Ante todo reciba cordiales saludos, y deseos de éxitos en sus funciones. Por este medio, remito a su Despacho, las respuestas a la primera ampliación de información solicitada a nuestra empresa mediante el oficio No DEIA-DEEIA-AC-0132-3006-2023, referente al Estudio de Impacto Ambiental Cat II del Proyecto "PASEO AGUADULCE" que se encuentra actualmente en evaluación.

**RESPUESTA A AMPLIACIÓN DE INFORMACIÓN  
SOLICITADA MEDIANTE EL OFICIO DEIA-DEEIA-AC- 0132-  
3006-2023.**

De acuerdo a lo establecido en el artículo 43 de Decreto Ejecutivo No. 123 de 14 agosto de 2009, modificado por el Decreto Ejecutivo No. 155 de 5 agosto de 2011, le solicitamos la primera información aclaratoria al Estudio de Impacto Ambiental (EsIA) Categoría II, titulado “PASEO AGUADULCE” a desarrollarse en el corregimiento de Virgen del Carmen, distrito de Aguadulce, provincia de Coclé, que consiste en lo siguiente:

### **Observación 3: 6.6 Hidrología:**

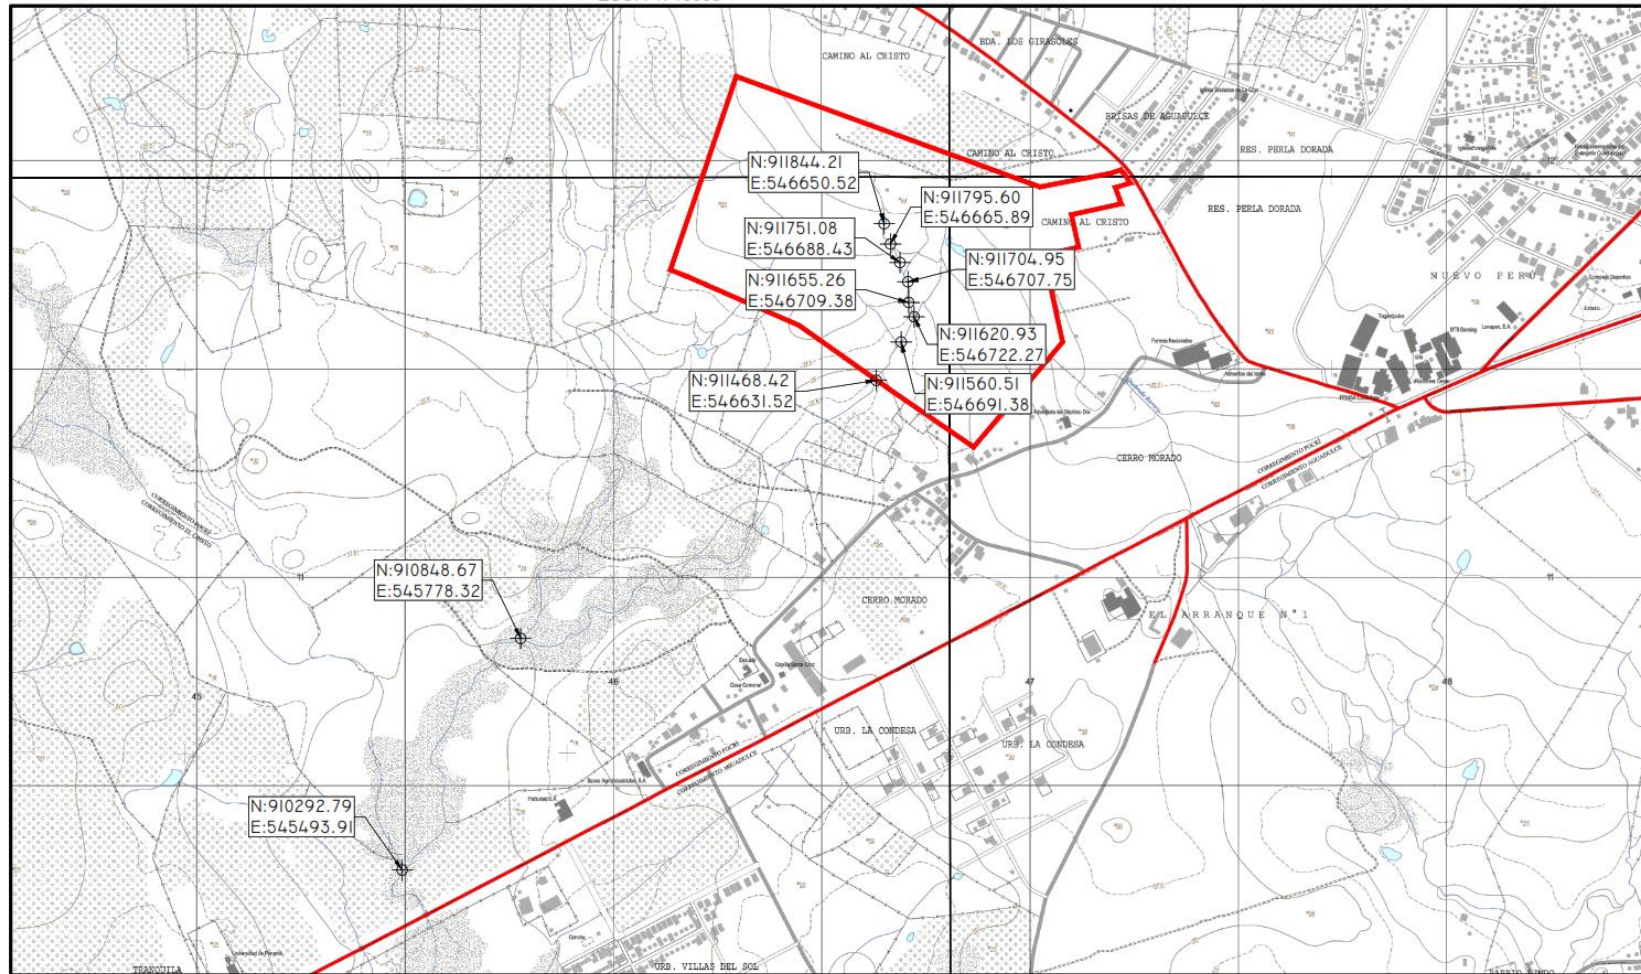
*Observación 3: 6.6 Hidrología: La sabana central del distrito de Aguadulce está incluida dentro de la Cuenca del río Estero, mismo que no drenan a la cuenca del Río Grande, y tampoco a la del río Santa María, drena directamente a la Bahía de Parita. El río Estero tiene afluentes como Membrillar y el río Simón Gómez; este último nace en el sector sur de El Cristo y Las Mineras, en la circunscripción de Pocrí de Aguadulce. Este afluente tiene una longitud aproximada de 8km, hasta su confluencia con el río Estero. Sin embargo, en la página 98 muestra la trayectoria de las cárcavas que forman parte de la red hídrica del río Simón Gómez. Se trata de arroyos con flujo estacional totalmente dependientes de las lluvias. Los arroyos en conjunto, alcanzan aproximadamente 650mt de longitud dentro del terreno del proyecto. Aclarar: • Presentar plano o mapa del recorrido del arroyo mediante coordenada UTM WGS 84, con relación al proyecto ya que*

- Se aporta en la siguiente página el plano en donde se demarca el recorrido del arroyo estacional con coordenadas, adicionalmente se presenta otro plano en donde se demarca la servidumbre hidrológica que se respetará en este arroyo, conforme a lo establecido en el artículo 23 de la Ley Forestal que será de 10 mts, y que será la distancia entre este sitio y el área de inicio del proyecto.

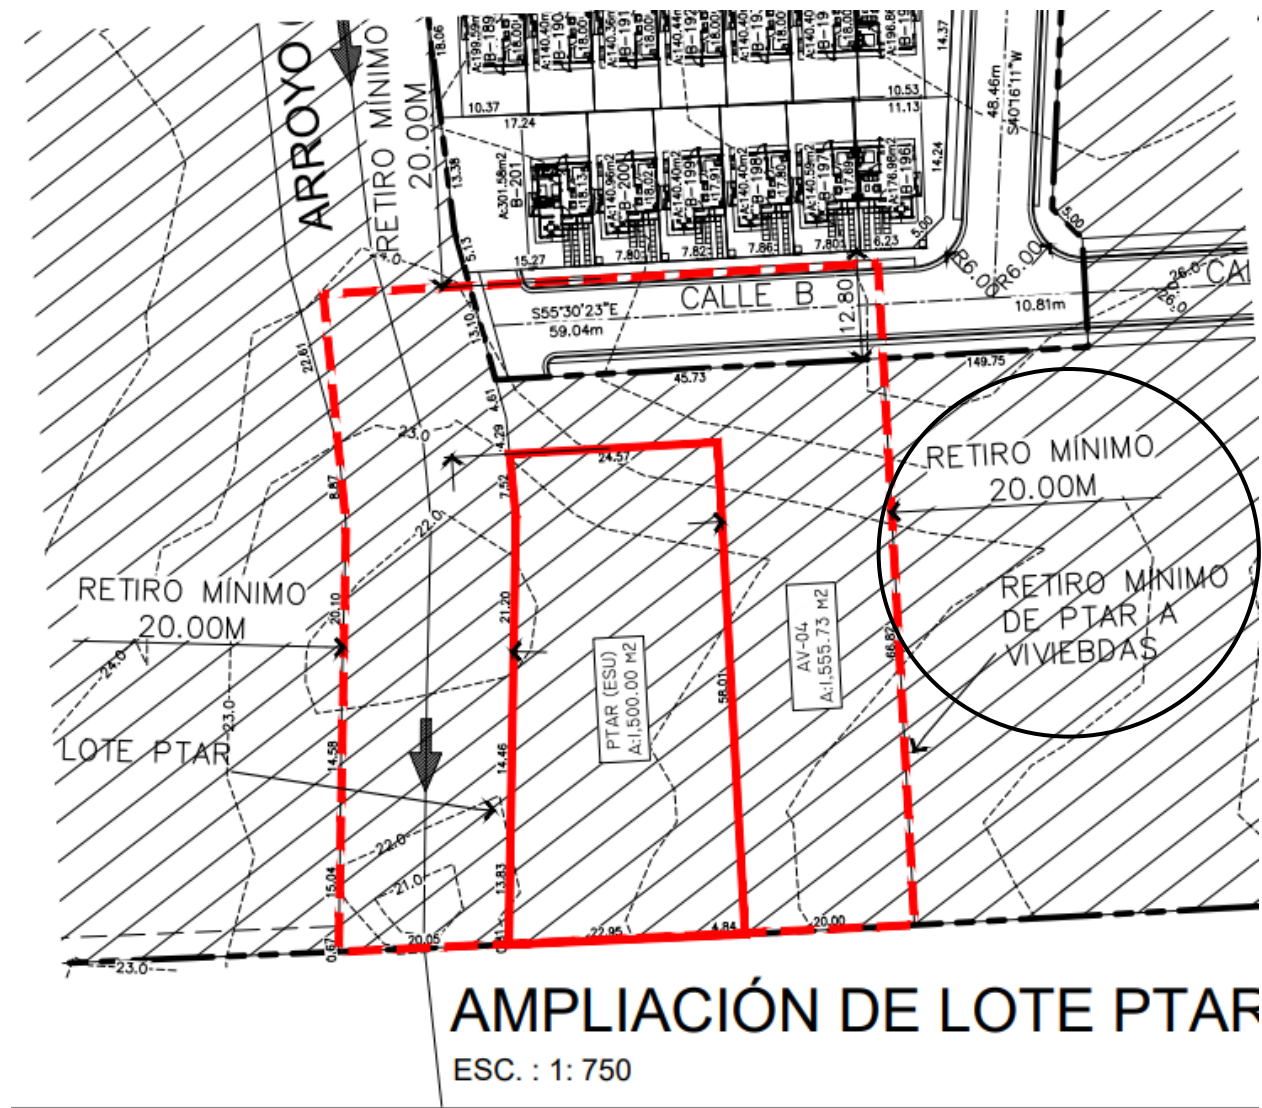
**Observación 4:** El Ing. Rene Chan Marín indicó que el área señalada como bosque de galería será respetado conforme a lo establecido en las normativas, por lo que esta área sería recomendable solicitarle al promotor, presentar un plano donde se muestre el recorrido completo de la fuente hídrica existente en el área, e identificar el bosque de galería que indican respetarán, respecto a la distribución espacial de todos los componentes del proyecto.

Adicional, de acuerdo a la imagen contenida en la página 98 del EsIA, delimitar en el plano los radios de protección del nacimiento de la fuente hídrica existente dentro del polígono a desarrollar, y presentar las coordenadas de dicha área.

**Observación 4:** El plano en donde se aporta la servidumbre hidrológica del arroyo estacional o quebrada que transcurre por la propiedad fue aportado en la respuesta a la observación 1, página 16. Adicionalmente se aportó otra hoja de plano en donde se aprecia el retiro de la servidumbre hidrológica conforme a la Ley Forestal que se estará conservando y que será de 10 mts.

### Área destinada a la planta de tratamiento

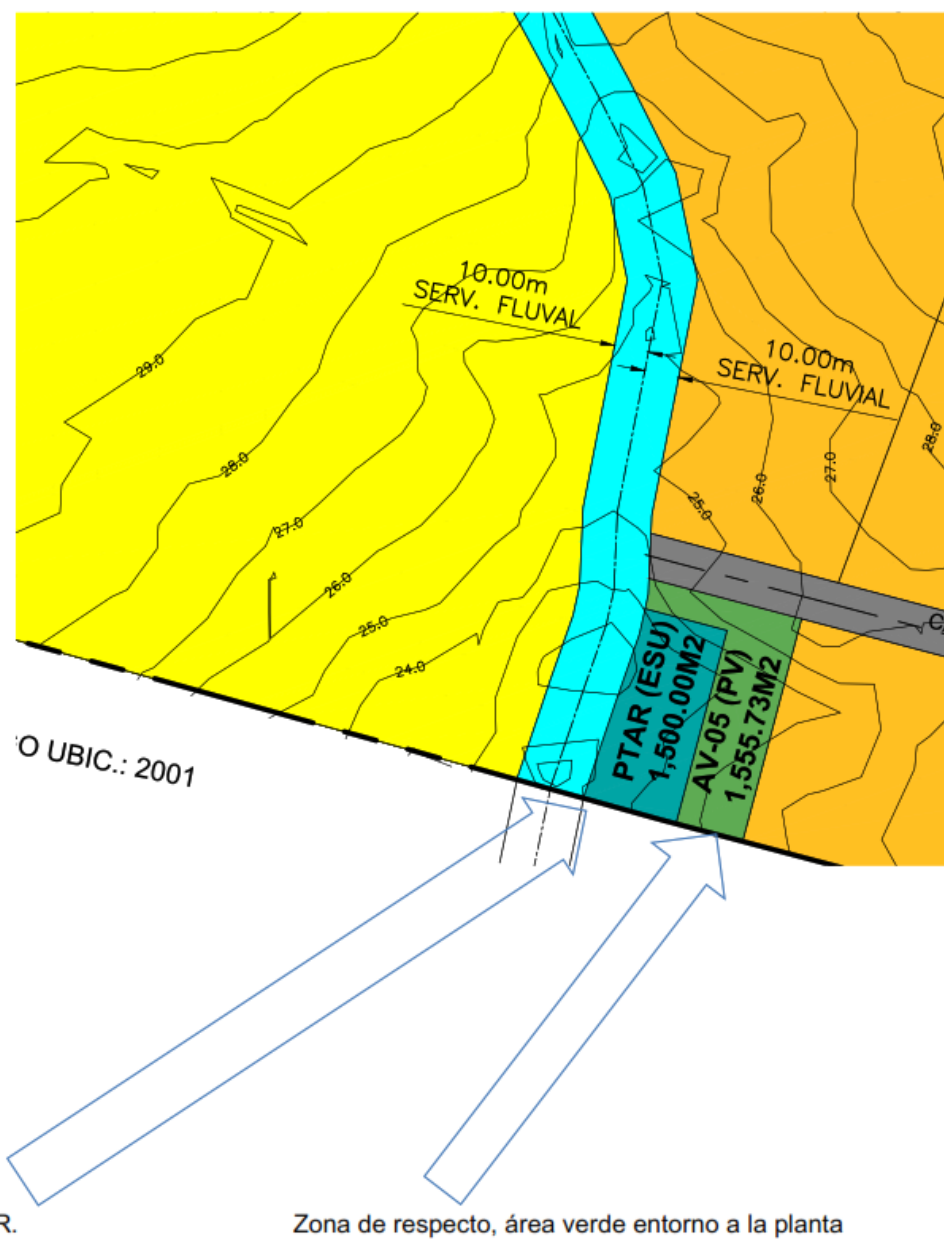
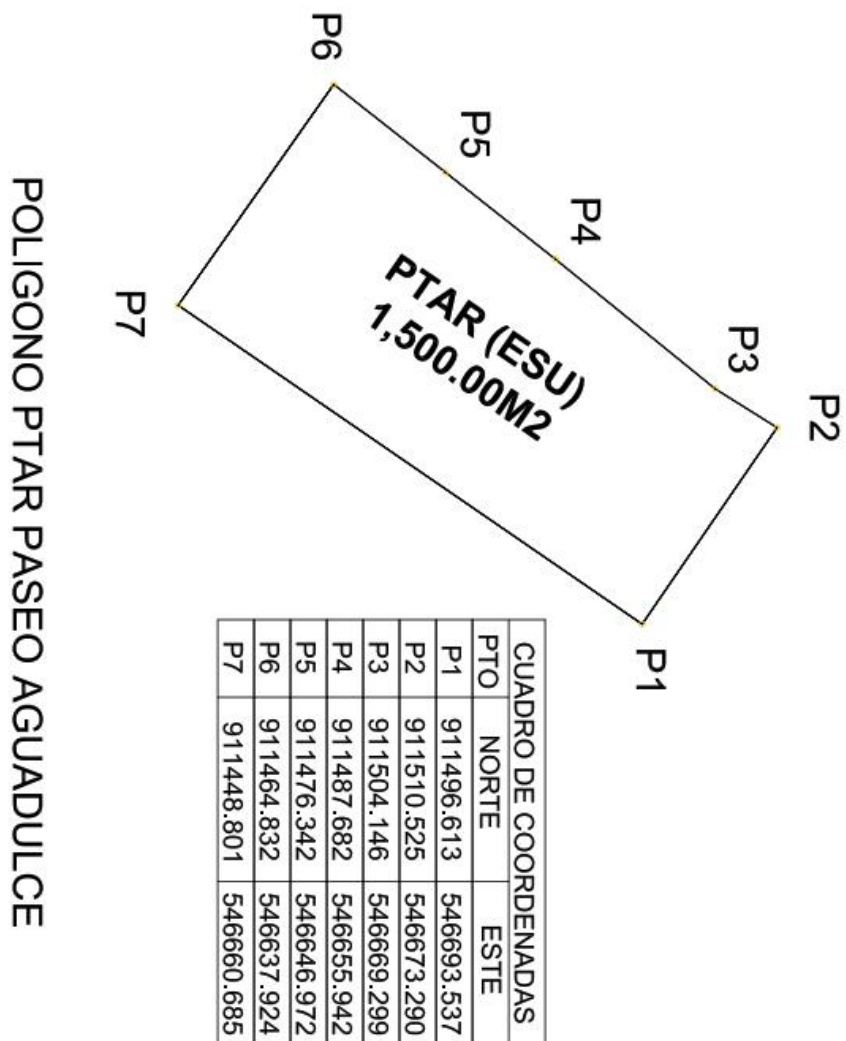
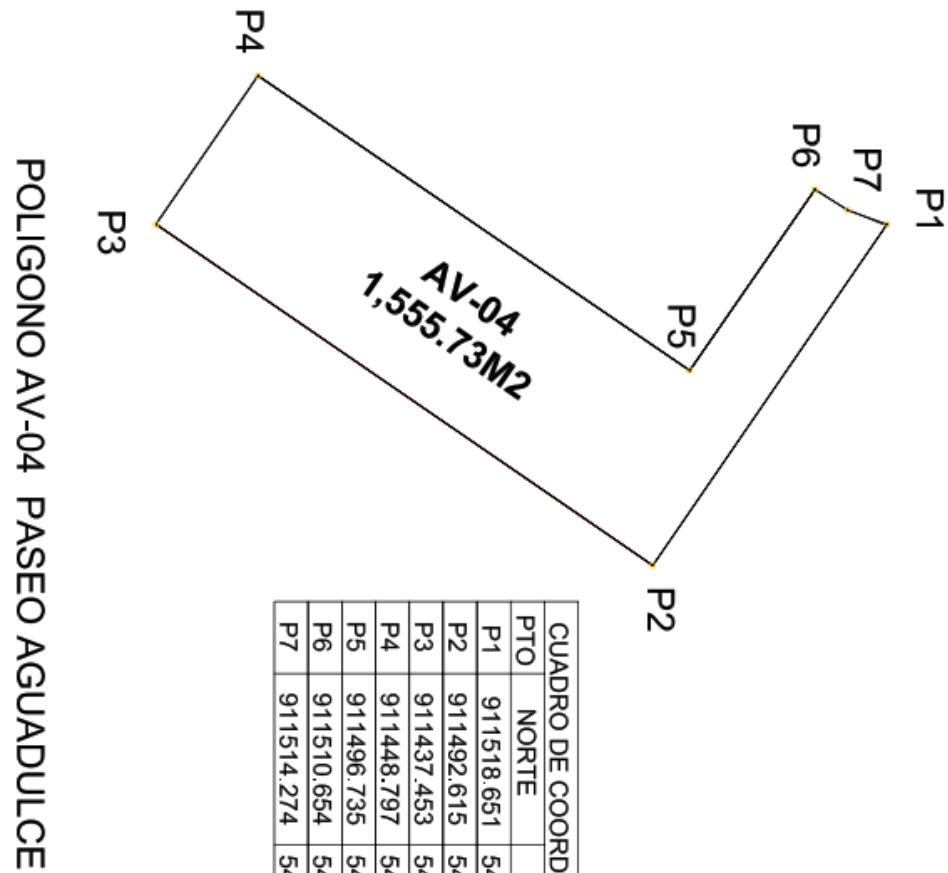
**Observación 6:** De acuerdo a lo observado, donde proponen la construcción de PTAR, se solicita indicar a que distancia del drenaje pluvial o arroyo, se realizará la construcción de la misma y presentar certificación emitida por el MINSA respecto a la ubicación de la PTAR, ya que es esta la entidad que regula el retiro de la PTAR respecto a los demás componentes del proyecto.

**Observación 6:** La construcción de la PTAR se realizará a una distancia de 10 mts del arroyo estacional y a 20 mts de retiro de las viviendas (y se interpone antes de este retiro la zona de respeto o servidumbre adyacente a la PTAR de 1,555.73mts<sup>2</sup>) como se observa en la imagen a continuación:

## CALCULO DEL CAMPO O SISTEMA DE INFILTRACION EN EL SUELO

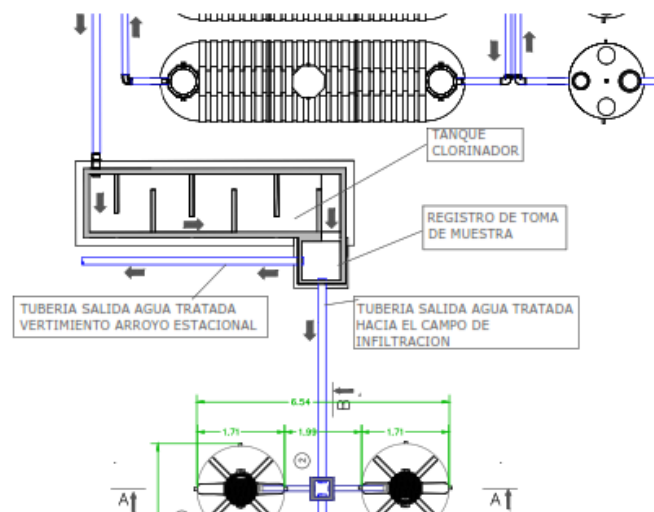
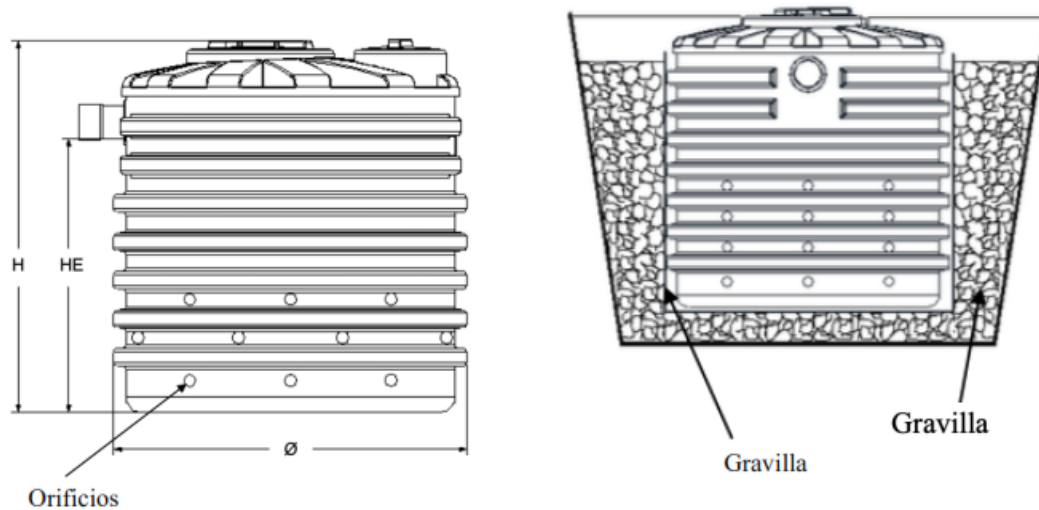
**Observación 7:** Se observa que el drenaje o arrollo propuesto para la descarga de la PTAR no cuenta con agua, ni con caudal al momento de realizar la inspección, Por lo que se indica preguntar qué otra alternativa propondría el promotor para la descarga de la planta de tratamiento.

A la salida de la planta de tratamiento, **como opción a la descarga directa en el arroyo estacional de las aguas tratada en un cuerpo de agua superficial, estamos proponiendo un sistema de infiltración en el suelo, por medio de una serie de pozos verticales en material plástico.**

El campo de infiltración en el suelo utiliza pozos verticales en material plástico. Serán 6 unidades en paralelo, conectados por medio de un ramal de tuberías de 8 pulgadas.

El agua saliendo del tanque clorinador, llega a un registro de toma de muestra, donde hay dos salidas con tubería de 8", colocada en dos niveles de elevación diferente.

Por medio de la primera tubería el agua tratada llegará a los pozos de infiltración en el suelo. La segunda tubería de salida a el arroyo estacional, será cerrada.

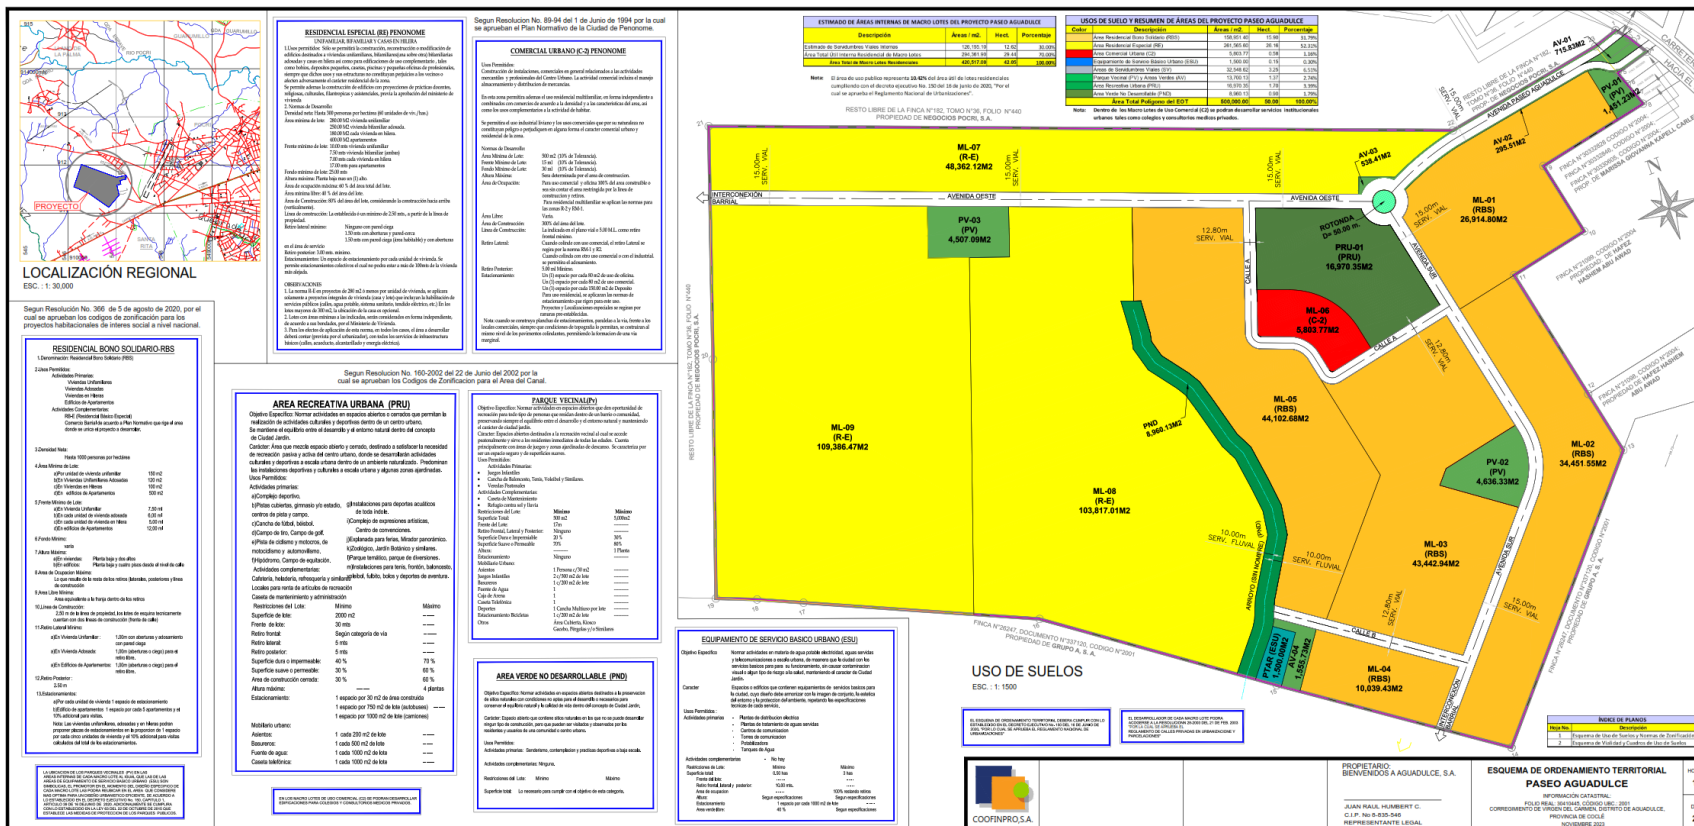
*"...En la página 8. Punto 2.2 Una breve descripción del proyecto, obra o actividad, en el desglose de los lotes mencionan: (2) macro lotes para el código Parque vecinal (Pv) y en la página 52 en el plano de diseño de zonificación del EOT se observan 5 lote del código Pv, aclarar...".*

- En el plano de zonificación se indicaron: dos (2) Parques Vecinales (PV), un (1) Área Recreativa Urbana (PRU) y cuatro (4) Áreas Verdes como se aprecia en la imagen que se presenta en la página siguiente.

Se propone la modificación del Macro Lote MI-01 con código de suelo aprobado Comercial Urbano (C2), según la Resolución No. 89-94 del 1 de junio de 1994 por la cual se aprueban el Plan Normativo de la Ciudad de Penonomé, por el código Residencial Bono Solidario (RBS) según Resolución No. 366-2020 del 5 de agosto de 2020 por la cual se aprobaron los códigos de zonificación para proyectos habitacionales de interés social a nivel nacional y el código Parque Vecinal (PV), según Resolución No. 160-2002 del 22 de junio de 2002 por la cual se aprueban los códigos de Zonificación para el Area del Canal.
